瑞泉文苑二期方案变更

设计单位：广州博厦建筑设计研究院有限公司

2#楼 十一层平面图

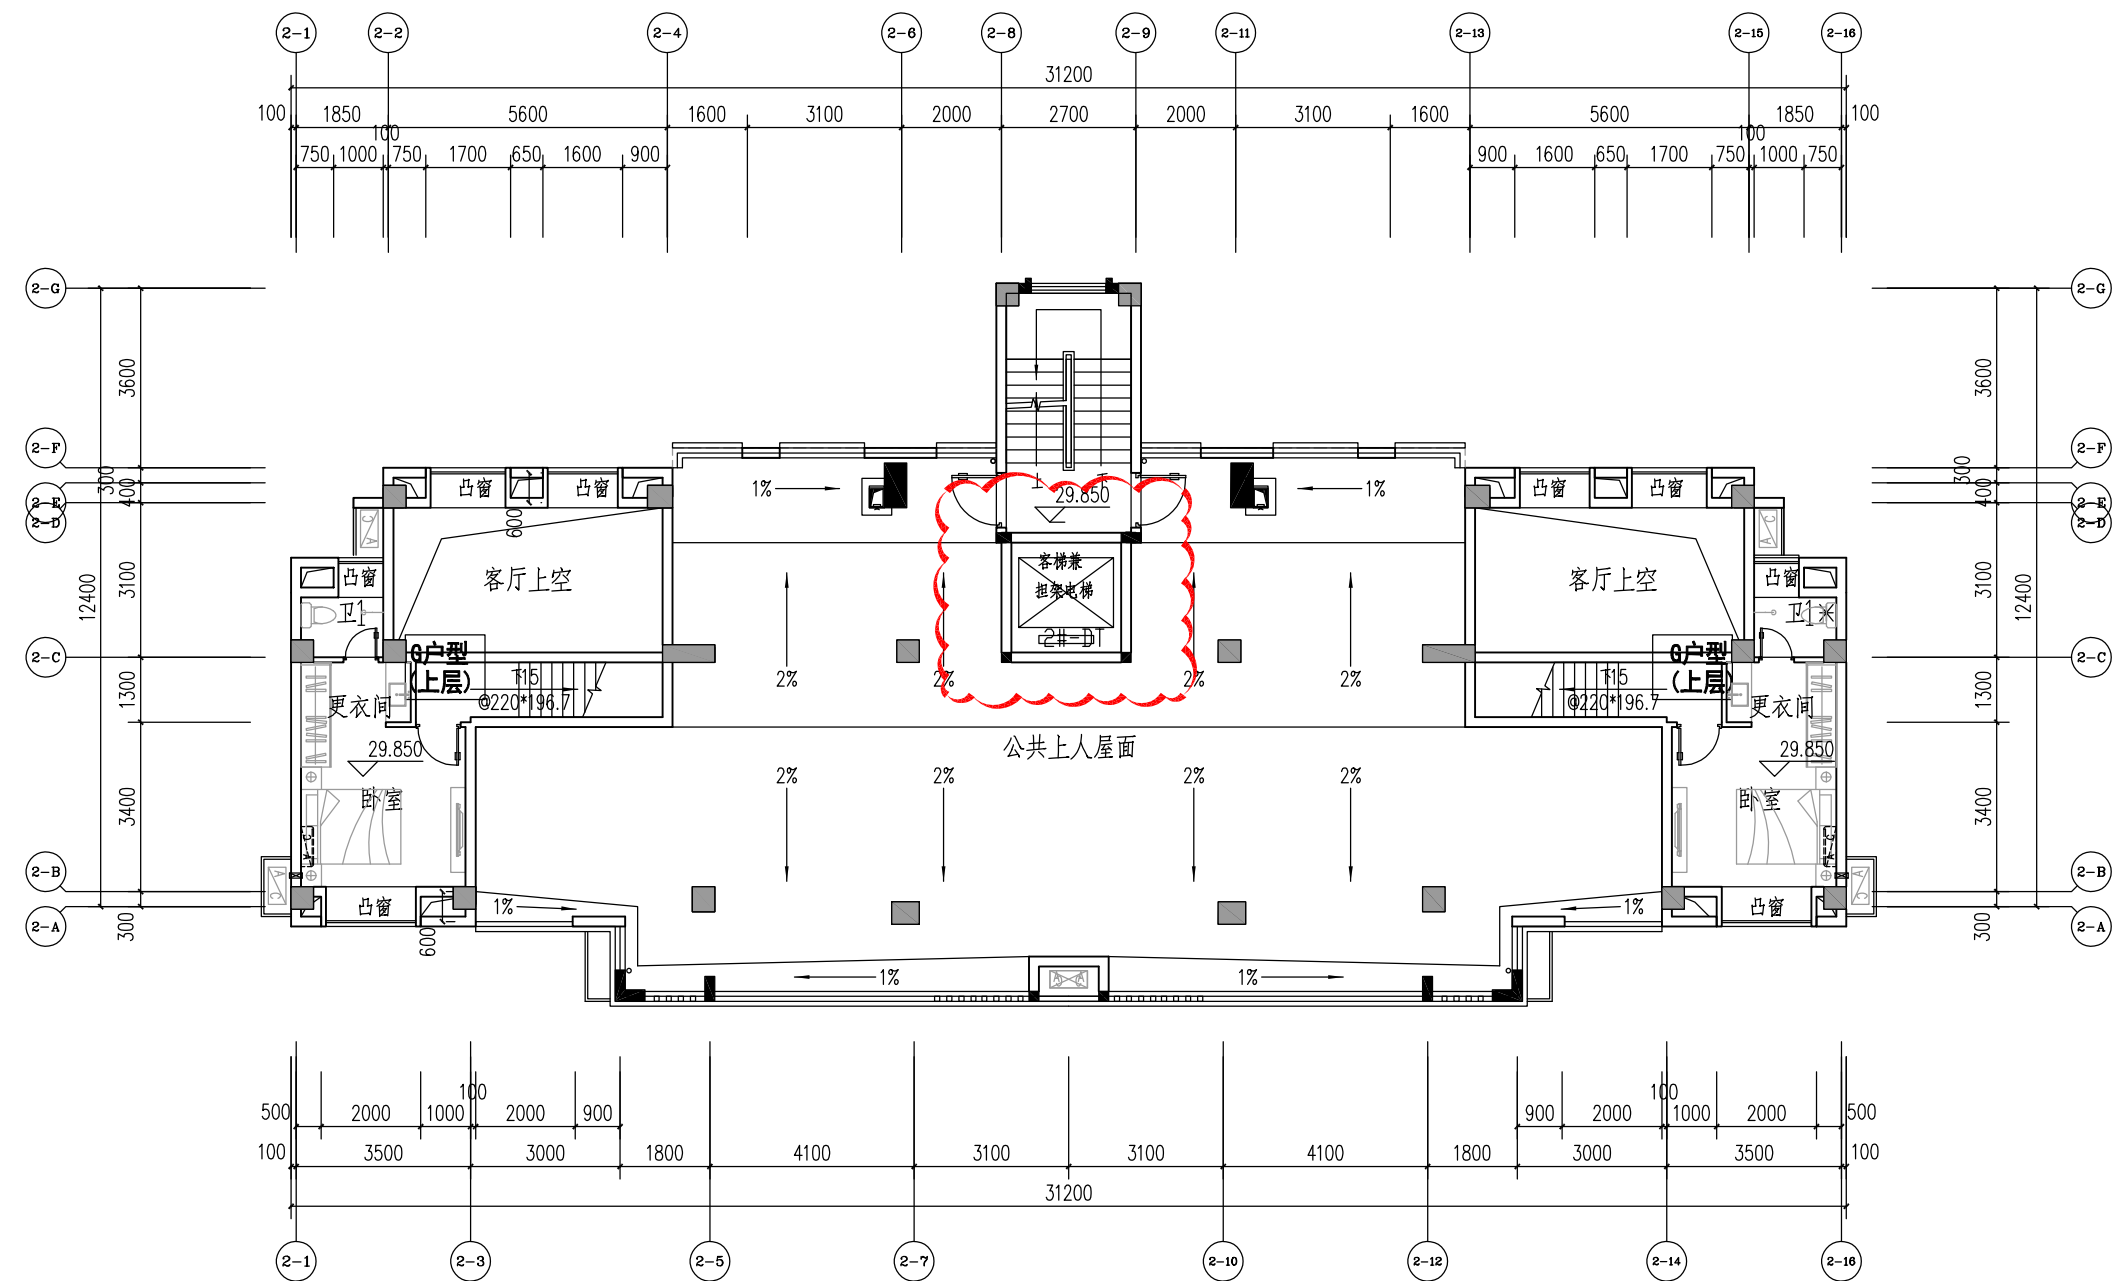
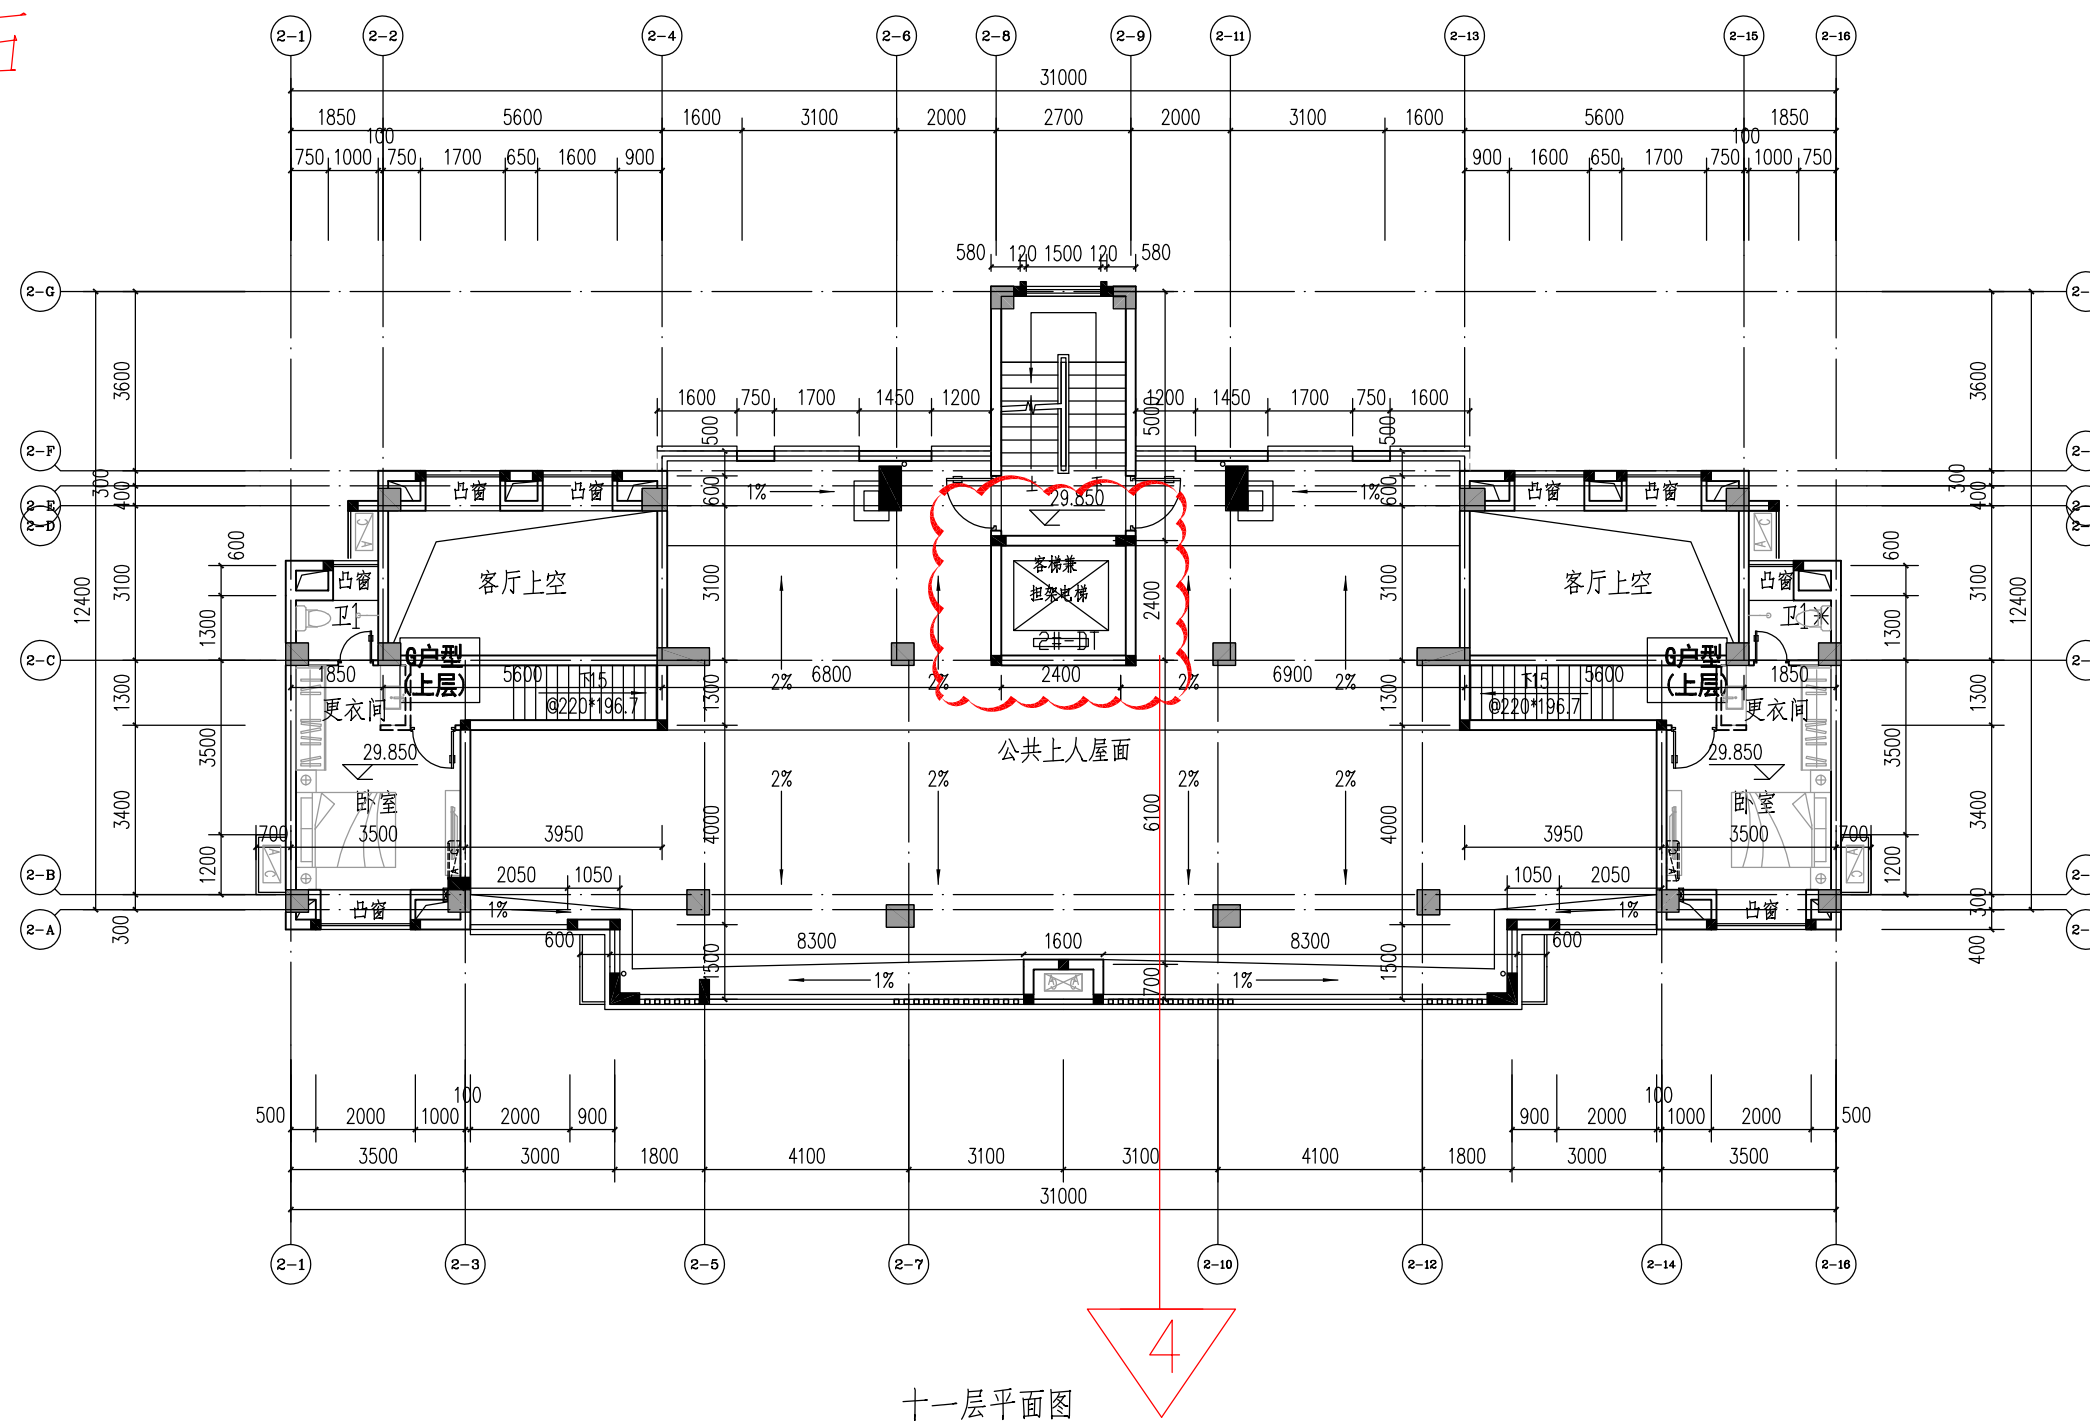
4.图中②-8及②-9轴电梯机房外墙平
